改善箇所説明図

基準不適合の内容

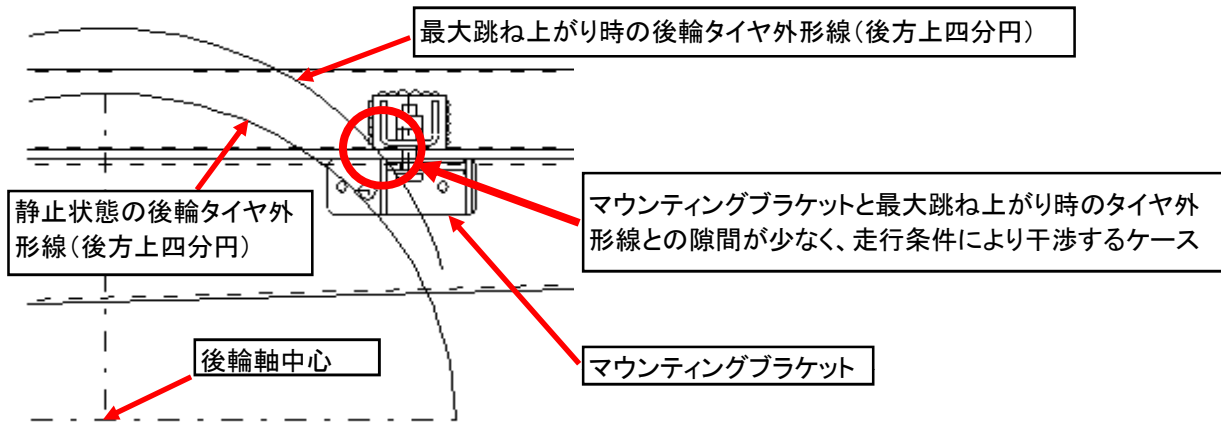
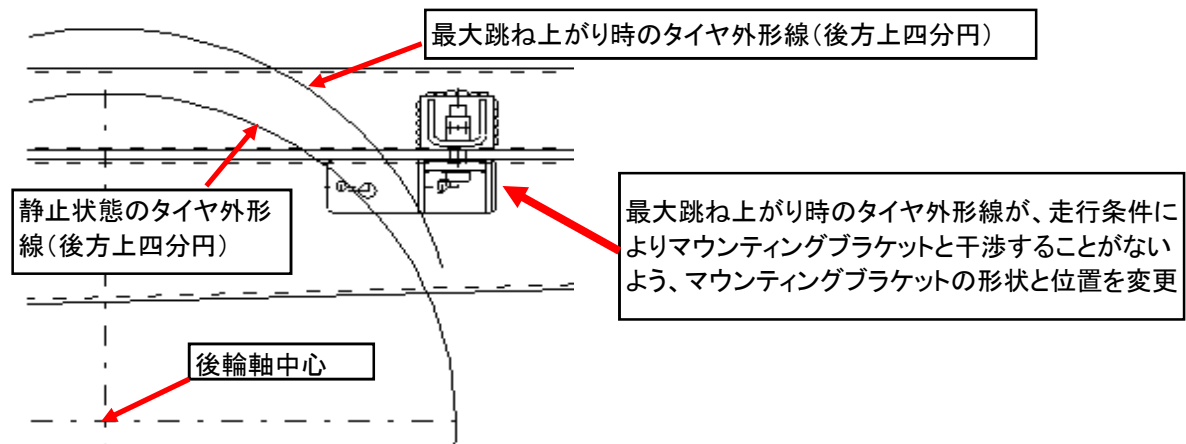
塵芥車において、荷台をシャシフレームに固定するマウンティングブラケットと後輪タイヤの隙間確保が不適切なため、段差乗り上げ時などに、後輪内側のタイヤが接触し損傷するおそれがある。

マウンティングブラケットの位置を変更し、隙間を確保する。また、当該タイヤを点検し、接触による損傷があるものはタイヤを新品に交換する。
